2021年5月
富士電機株式会社

MICREX-SX シリーズ リニューアルツール
MICREX-F サイズ I/O 取付ベースボード変更のお知らせ

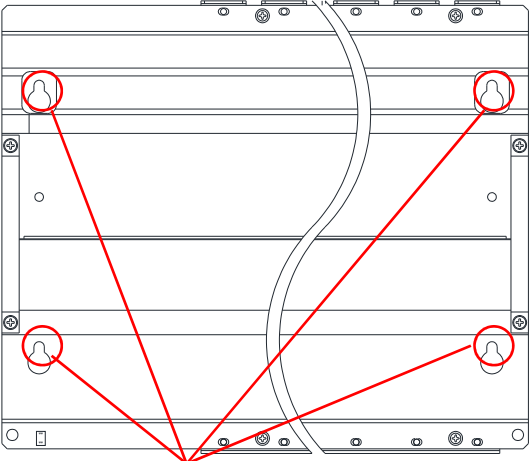
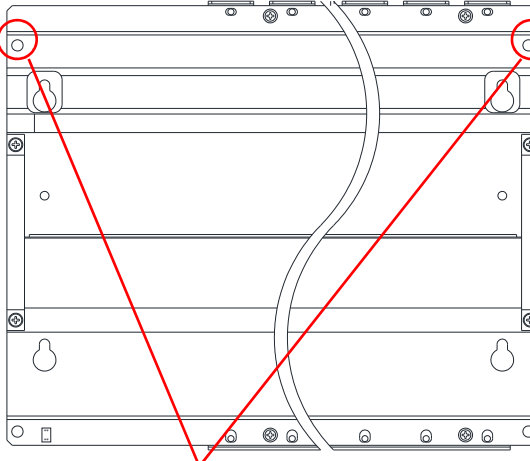
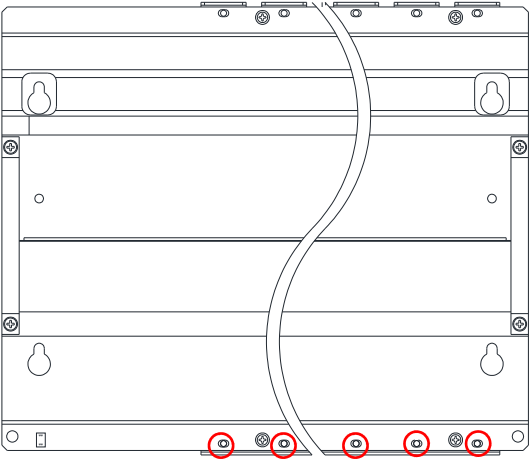
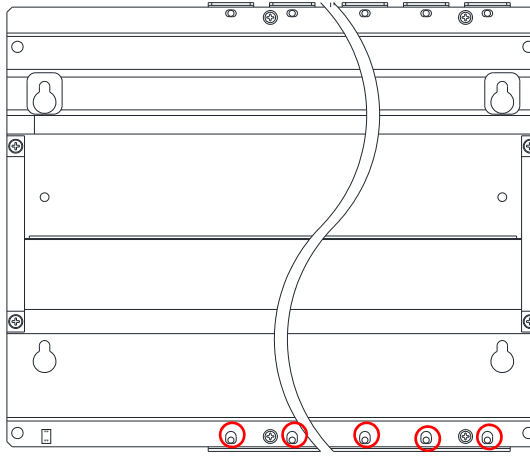
- ①ベース取付穴の追加（NP8B-11 / NP8B-13）
- ②モジュール取付穴の形状変更（対象全形式）

- ①ベース取付穴の追加：MICREX-SX ユニートを装着した状態で、本ベースボードを現場設置可能となります。
- ②モジュール取付穴の形状変更：MICREX-F サイズ I/O をスムーズに本ベースボードより着脱可能となります。

項目	従来品	変更品
③ ベース 取付穴	MICREX-F ベースボードの取付穴と同寸法の穴のみ  <p style="text-align: center;">取付穴</p>	MICREX-SX ベースボード取り付け後に盤へ取り付けできる穴を追加  <p style="text-align: center;">追加した取付穴 (φ 6.5)</p>
② モジュール 取付穴	 <p style="text-align: center;">穴形状変更箇所</p>  <p style="text-align: center;">従来品穴形状</p>	 <p style="text-align: center;">穴形状変更箇所 モジュール取外し時の固定ネジ噛み込みの低減</p>  <p style="text-align: center;">変更品穴形状</p>
